福島第一原子力発電所 特定原子力施設に係る実施計画変更比較表（第Ⅱ章 2.3 使用済燃料プール設備）

福島第一原子力発電所 特定原子力施設に係る実施計画変更比較表（第2章 2.8 原子炉格納容器ガス管理設備）

図-1 補助建へいに関する構造図 (4/5)

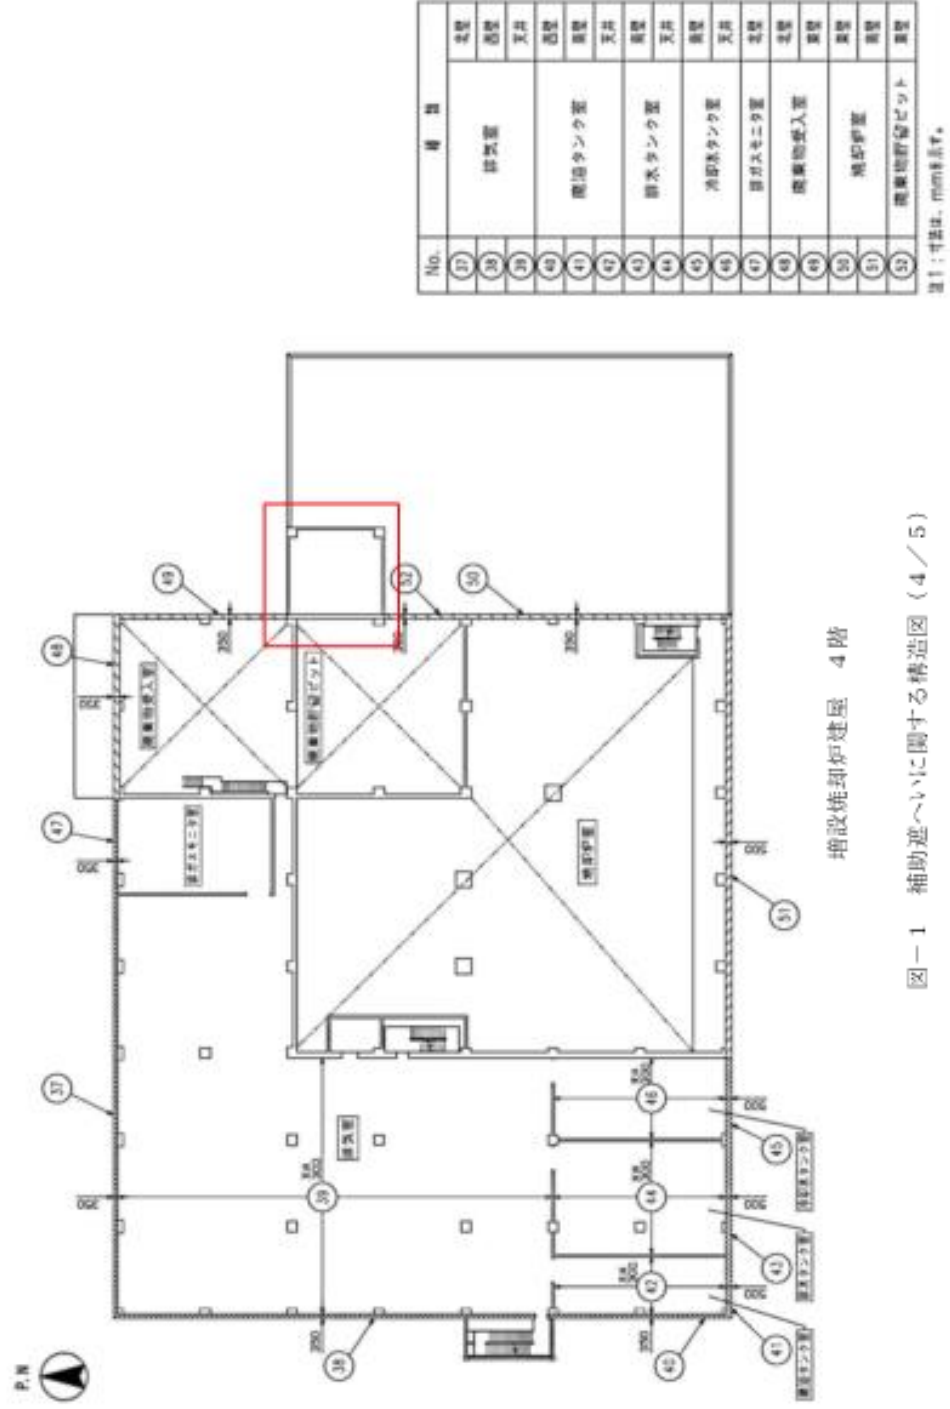
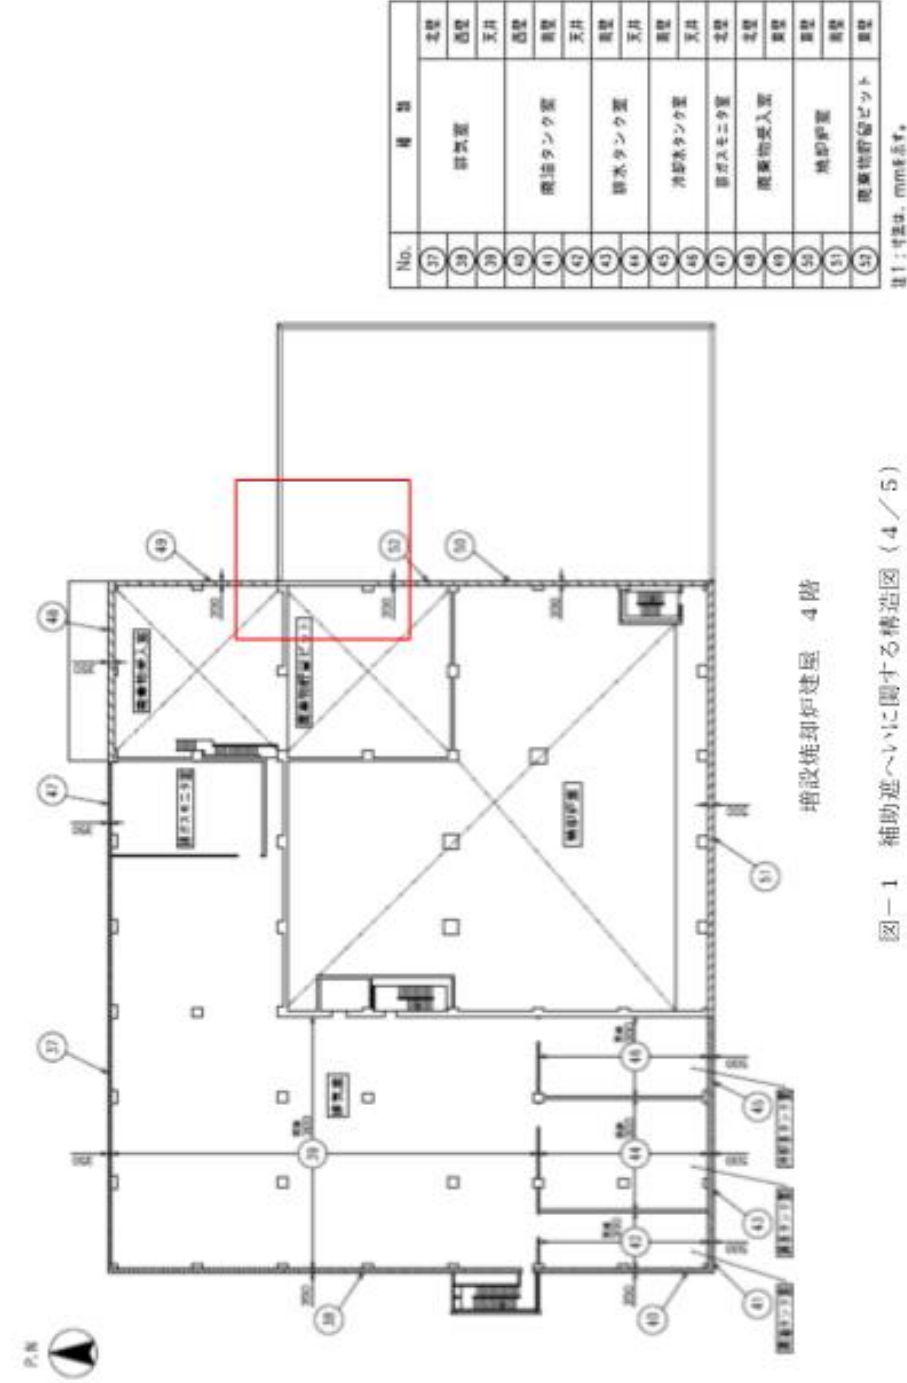
機器設置位置変更に伴い図面を変更
